# 核燃料物質使用変更許可申請 (M棟及びウラン廃棄物処理施設) の変更

令和3年8月26日

国立研究開発法人 日本原子力研究開発機構  
核燃料サイクル工学研究所  
環境技術開発センター

9-3-3 固体廃棄施設の設備

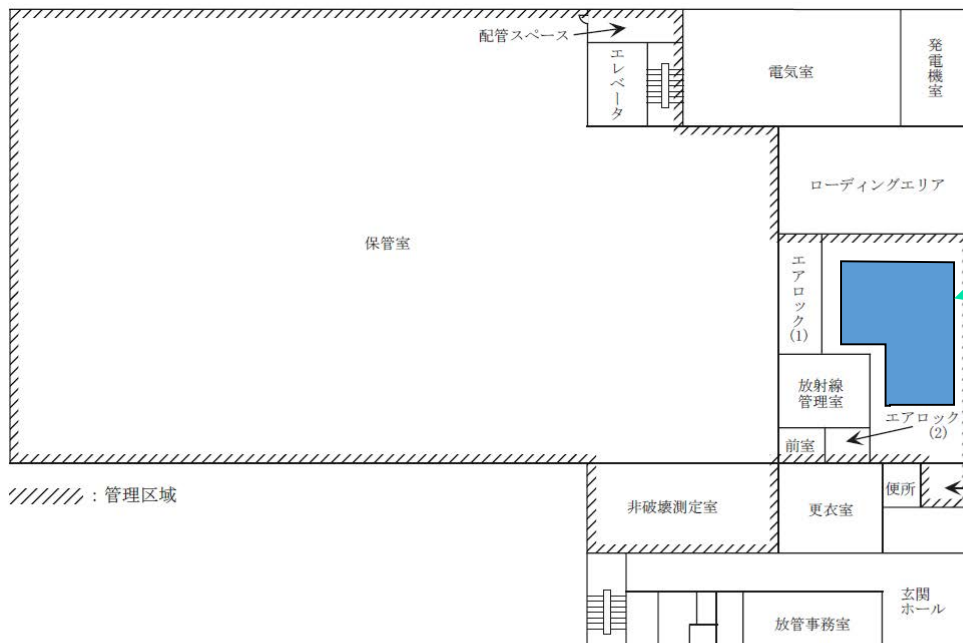
- ~~固体廃棄施設の設備から「フィルタ処理パネルボックス(グローブ付き)」を削除~~

9-3-4 固体廃棄施設のうち使用を終了し、維持管理中の設備

- ~~固体廃棄施設のうち「9-4 使用を終了し、維持管理中の設備」を追加~~
